DIVISIONE V – SISTEMI DI VALUTAZIONE AMBIENTALE

OGGETTO: [ID_VIP: 5258] – “Elettrodotto 380 kV aereo singola terna S.E. Paternò – S.E. Priolo” nel tratto ricadente tra il sostegno 15 e il sostegno 20 della Tratta “S.E. Paternò – S.E. Pantano. Valutazione preliminare ai sensi dell’art. 6, comma 9, del D.Lgs. 152/2006 e ss.mm.ii.

Nota tecnica.

Fig. 1: “*Elaborato degli interventi con vincoli*” - Variante nel tratto ricadente tra il sostegno 15 e il sostegno 20 della tratta “*S.E. Paternò – S.E. Pantano*”

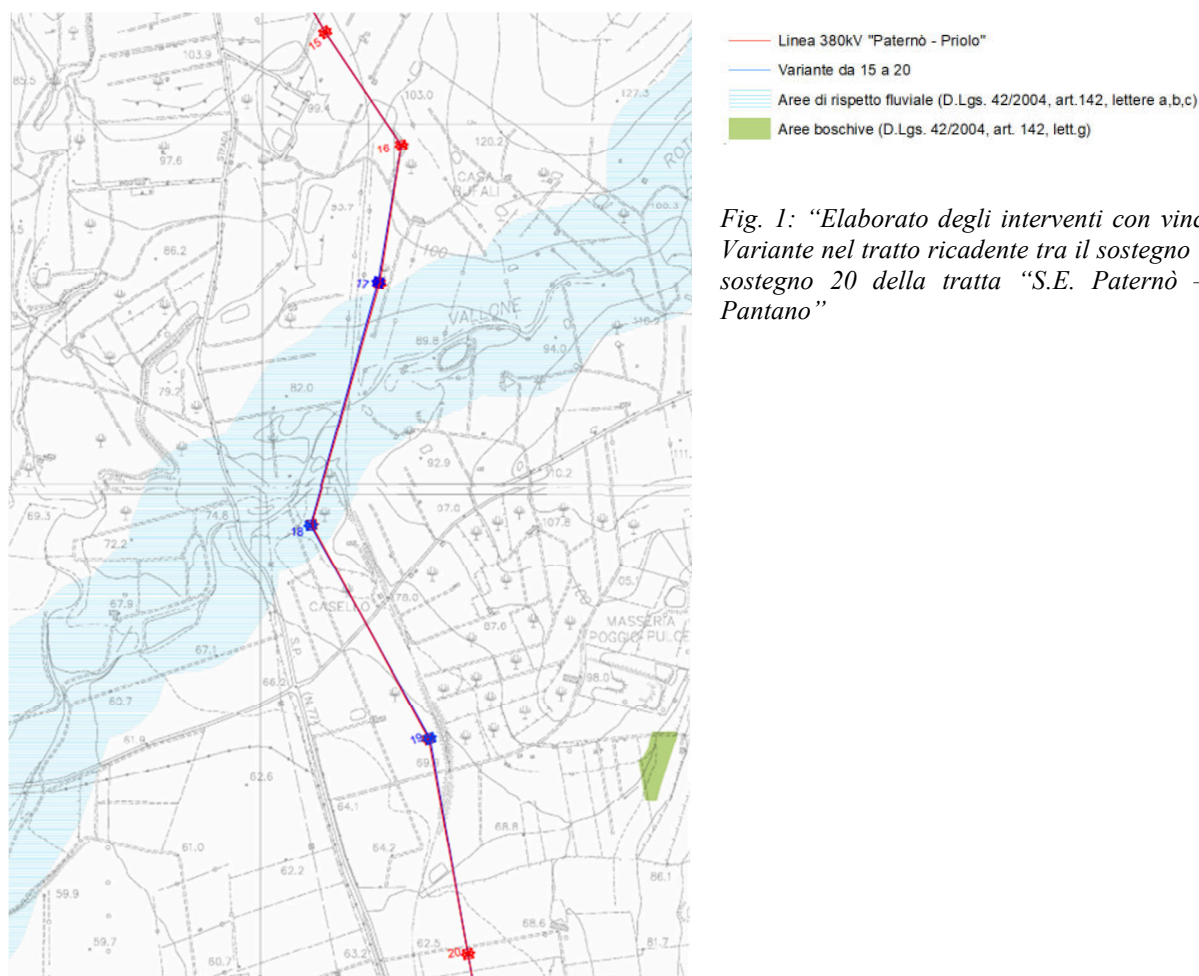
In particolare, il presente progetto prevede, le seguenti ottimizzazioni (cfr Fig. 1):

- sostegni nn. 15 e 16: incremento altezza utile di 12 metri;
- sostegno n. 17: incremento altezza utile di 12 metri e spostamento di circa 4 metri;
- sostegno n. 18: incremento altezza utile di 9 metri e spostamento di circa 3 metri;
- sostegno n. 19: incremento altezza utile di 9 metri e spostamento di circa 3 metri;
- sostegno n. 20: incremento altezza utile di 6 metri.

Il tracciato sorvola una zona a livello di tutela 2 del Piano Paesaggistico di Catania (contesto 22d, art.142 lett.c), in cui si trova il sostegno 18, già positivamente valutato dalla Soprintendenza per i beni culturali ed ambientali - Catania. La variante non interessa nuove aree vincolate. Infatti, il tracciato interessa un'area di rispetto di 150 metri dalle sponde dei fiumi (D.Lgs. 42/2004 art.142 lettere a,b,c) con il solo sostegno 18. Dal punto di vista della percezione del paesaggio, l'aumento dell'altezza comporta un'interferenza con lo stesso ma la variante si sviluppa in un ambito prettamente agricolo.

La variante non interessa nuove aree vincolate ed il solo sostegno n. 18 persiste su un'area di rispetto di 150 metri dalle sponde dei fiumi (D.Lgs. 42/2004 art.142 lettere a,b,c), di cui parte della campata 18-17 sorvola una zona a livello di tutela 2 del Piano Paesaggistico di Catania (contesto 22d, art.142 lett.c). A tal riguardo, la posizione del sostegno n.18 è già stata positivamente valutata dalla Soprintendenza per i beni culturali ed ambientali - Catania (prot. N. 7975/04 del 17 Apr. 2019).

Fig. 2: "Planimetria CTR con DPA" - Variante nel tratto ricadente tra il sostegno 15 e il sostegno 20 della tratta "S.E. Paternò - S.E. Pantano"

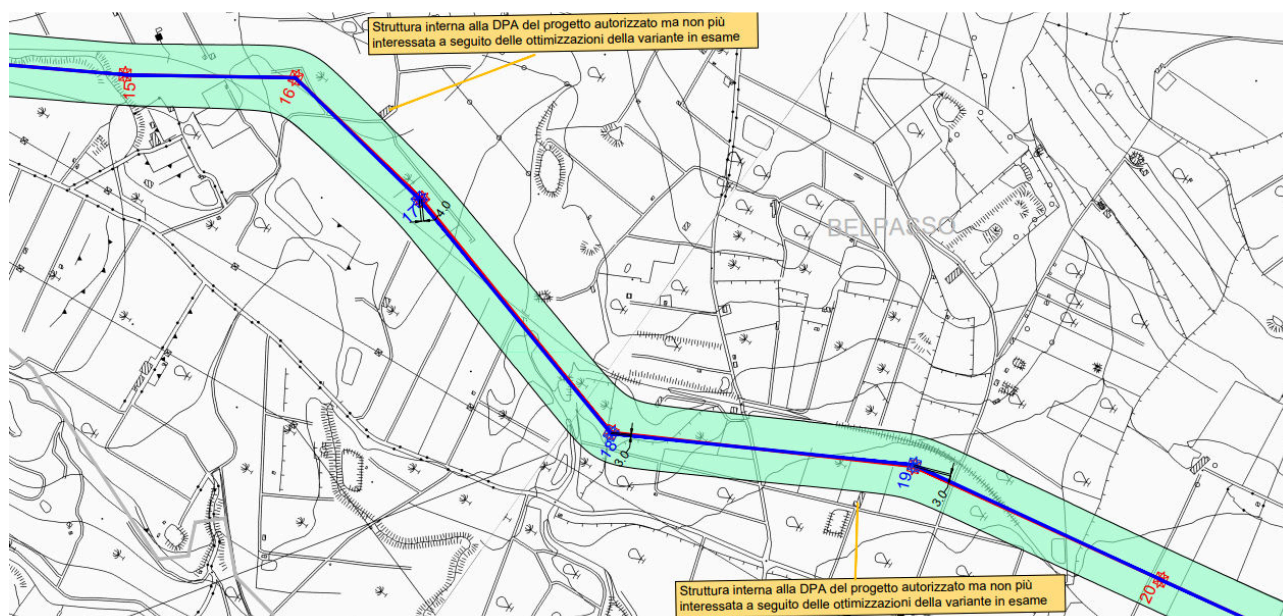
In relazione alla componente "inquinamento elettromagnetico", il proponente riferisce di aver effettuato le verifiche, con esito positivo, previste da normativa per valutare i valori dell'induzione magnetica in corrispondenza della presenza di recettori sensibili. Rispetto al tracciato originario, si può comunque apprezzare un allontanamento dei sostegni ad alcune strutture censite come potenziali recettori nel progetto autorizzato (*cf* ig. 2).
